○国土交通省告示第三百四十二号

道路運送車両の保安基準第五十五条第一項、第五十六条第一項及び第五十七条第一項に規定する国土交通大臣が告示で定めるものを定める告示の一部を改正する告示

図（乗降口の踏段断面図）

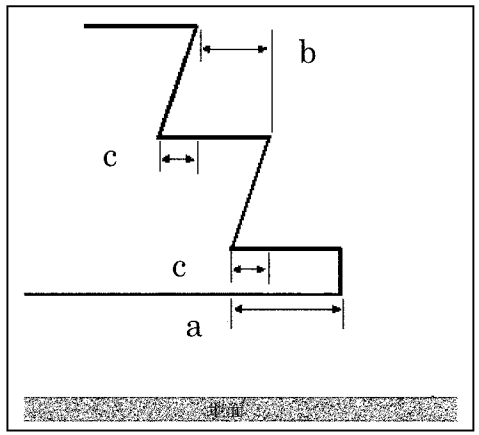
三　空車状態において床面の高さが地上450㎜を超える自動車の乗降口には、次に掲げる踏段を備えること。

イ　乗車定員11人以上23人以下の旅客自動車運送事業用自動車であって車両総重量５トン以下のものにあっては、一段の高さが120㎜以上250㎜（最下段の踏段にあっては、空車状態において430㎜（車高調節装置を備えた自動車にあっては、その床面の高さを最も低くした状態であり、かつ、空車状態において380㎜））以下の踏段。

ロ　イに掲げる自動車以外のものにあっては、一段の高さが400㎜（最下段の踏段にあっては、450㎜）以下の踏段。

図（乗降口の踏段断面図）

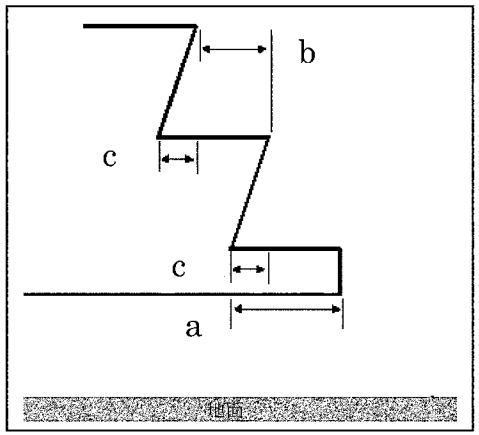
４　乗車定員11人以上23人以下の旅客自動車運送事業用自動車であって車両総重量５トン以下のものは、第１項の規定によるほか、次に掲げる基準に適合しなければならない。

一　乗降口の踏段（幼児専用車に備えるものを除く。）の有効幅、有効奥行及び有効踏込みは、次の表に掲げる踏段の種類に応じ、それぞれ同表の有効幅、有効奥行及び有効踏込みの欄に掲げる範囲であること。ただし、乗降口から直接着席できる座席のためのみの乗降口の踏段にあっては、この限りでない。

踏段の種類	有効幅	有効奥行（注１）	有効踏込み
最下段の踏段（注２）	400㎜以上	230㎜以上(a)	100㎜以下(c)
その他の踏段（注２）	400㎜以上	200㎜以上(b)	100㎜以下(c)

注１　最下段の踏段にあっては、踏段のうち乗降に有効に利用できる部分の奥行であって当該踏段の前縁から後縁までの水平距離（次の図のａ）をいう。

注２　有効奥行及び有効踏込みの欄におけるａ、ｂ及びｃは、次の図に示すところによるものとする。
